ATTI DELLA GIUNTA COMUNALE

Deliberazione n. GC-2017-23

APPROVAZIONE PIANO URBANISTICO ATTUATIVO (PUA) DI INIZIATIVA PRIVATA IN ATTUAZIONE ALLA SCHEDA POC "7ANS 04 - NUOVO INSEDIAMENTO RESIDENZIALE IN LOCALITÀ PONTE TRAVAGLI VIA PIOPPA", PRESENTATO DALLA SOC. PAROFIN. S.R.L. E DALLA SIG.RA CATERINA ZANELLA, PROCURATRICE DELLA SIG.RA MIMA MARCHETTI.

Individuazione dei parcheggi CUDE¹ riservati

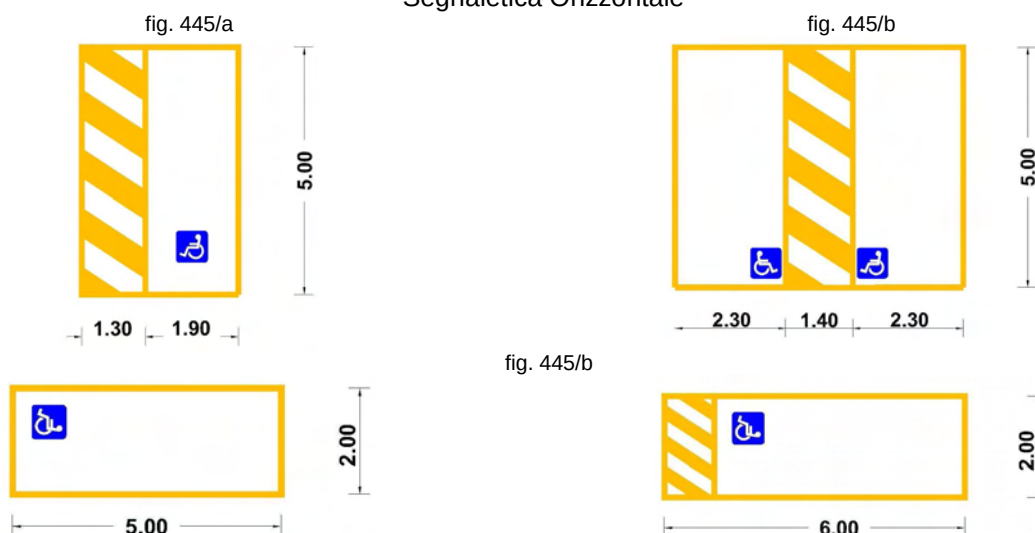
I parcheggi devono essere posti nelle vicinanze degli ingressi agli edifici di progetto, è fondamentale che la larghezza della zona di sosta sia tale da permettere l'apertura completa della portiera, l'affiancamento dell'auto con la carrozzina e i trasferimenti automobile/carrozzina.

Percorsi e attraversamenti pedonali

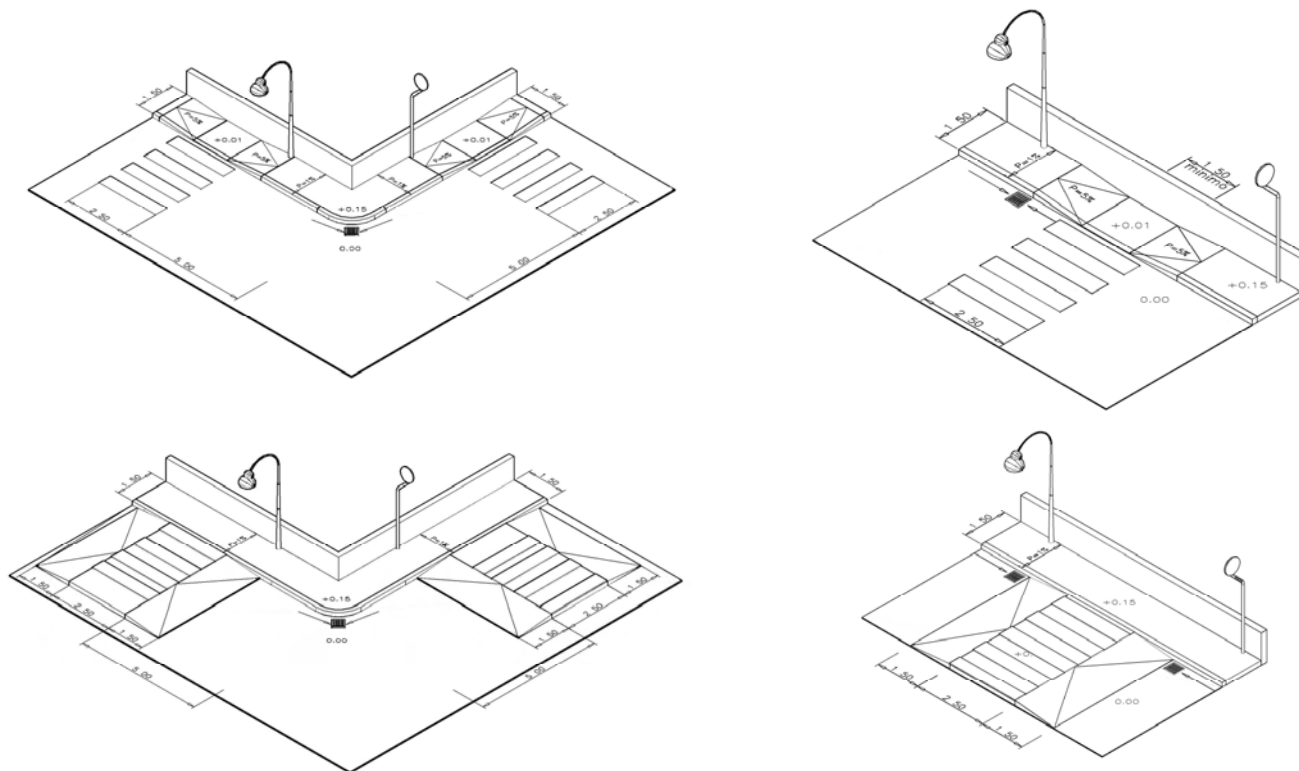
Devono assicurare la massima continuità, avere una giusta dimensione (per un percorso pedonale di nuova costruzione è di 150 cm). Il dislivello, tra il piano del marciapiede e zone carrabili ad esso adiacenti NON deve comunque superare i 15 cm. Qualora ci fosse, il dislivello fra zone adiacenti, lo stesso deve essere raccordato senza creare gradini e la pendenza della rampa NON deve superare il 5%, è importante inoltre il rispetto della pendenza laterale massima ammessa dell'1%. Il marciapiede rialzato in prossimità dell'attraversamento, deve garantire ad una persona su sedia a ruote la fermata in piano, come rappresentato nelle immagini di seguito riportate.

Passo carraio di accesso ai lotti

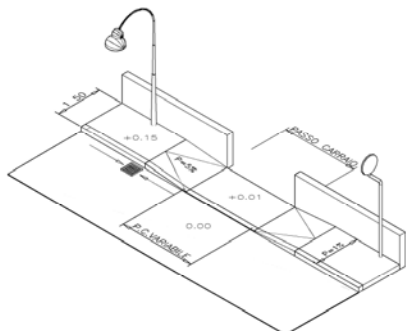
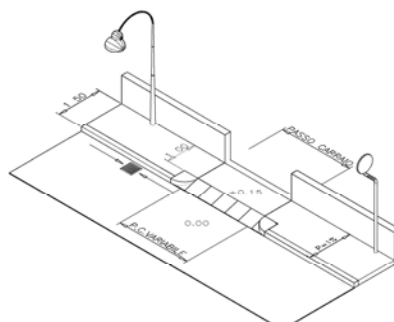
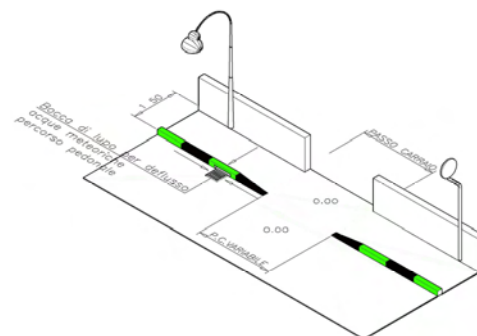
Il marciapiede in prossimità degli accessi carrabili, deve mantenere le stesse condizioni di fruibilità sicura dei pedoni. Gli eventuali dislivelli dei percorsi pedonali, devono essere raccordati con rampe di pendenza NON superiore al 5%, evitando di creare pendenze trasversali superiori al limite consentito, per questo motivo, per i passi carrabili rialzati, si consiglia l'utilizzo di pezzi speciali (cordolo volta testa e piastre), meglio rappresentati nelle figure di seguito riportate.

Percorso ciclopeditonale

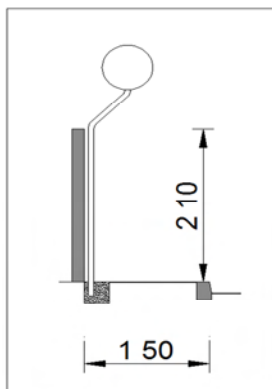
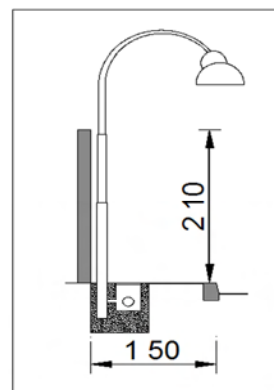
La pendenza del percorso ciclopeditonale, NON deve superare il 5%, è importante inoltre il rispetto della pendenza laterale.

Isole ecologiche - Area cassonetti RSU

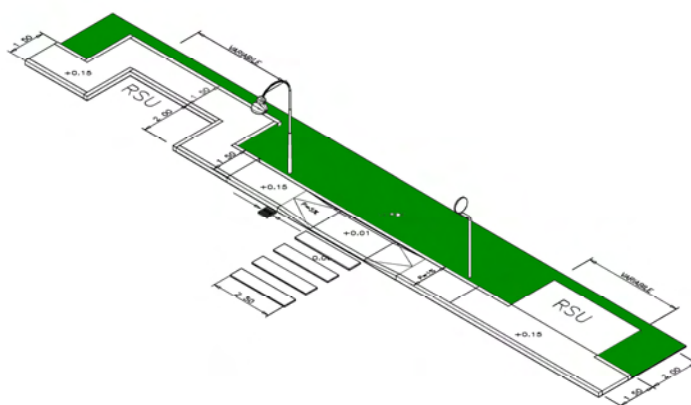
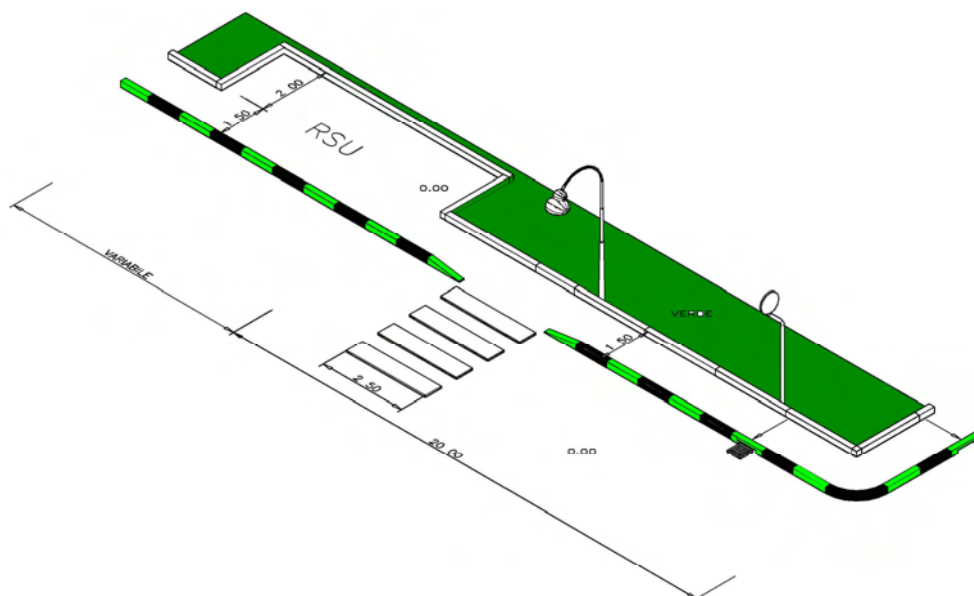
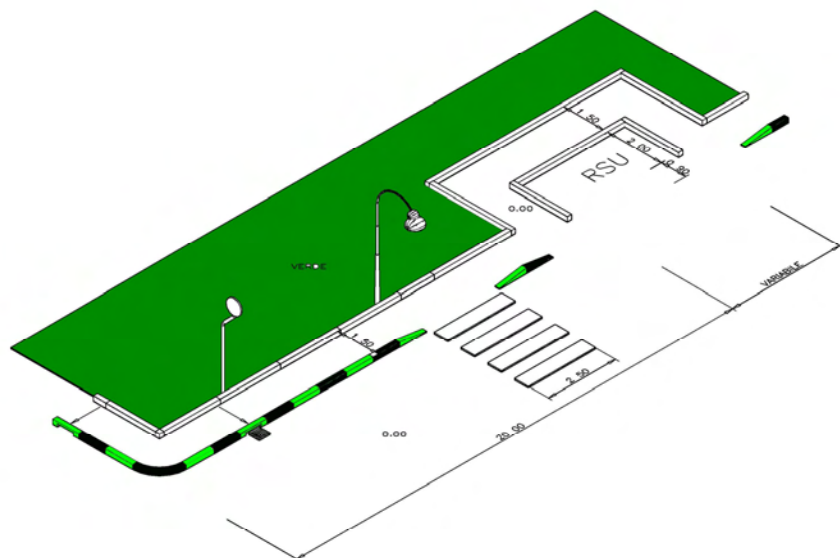
Per i punti di raccolta previsti nei nuovi interventi edilizi, che prevedono la realizzazione di nuove infrastrutture stradali o che richiedono la sistemazione di opere esistenti, nonché per risistemazioni viarie o per eventuali riqualificazioni urbane, i cassonetti dovranno essere raggruppati in pochi punti di raccolta che devono contenere tutte le tipologie di frazioni di rifiuto attive nel territorio. I cassonetti NON possono in alcun caso occupare le corsie veicolari, né i marciapiedi salvo che non siano stati ricavati corretti spazi delimitati sugli stessi e che garantiscano la continuità del percorso pedonale, di larghezza NON inferiore a cm. 150. Si ricorda inoltre che l'immissione dei rifiuti nei cassonetti, deve avvenire in sicurezza.
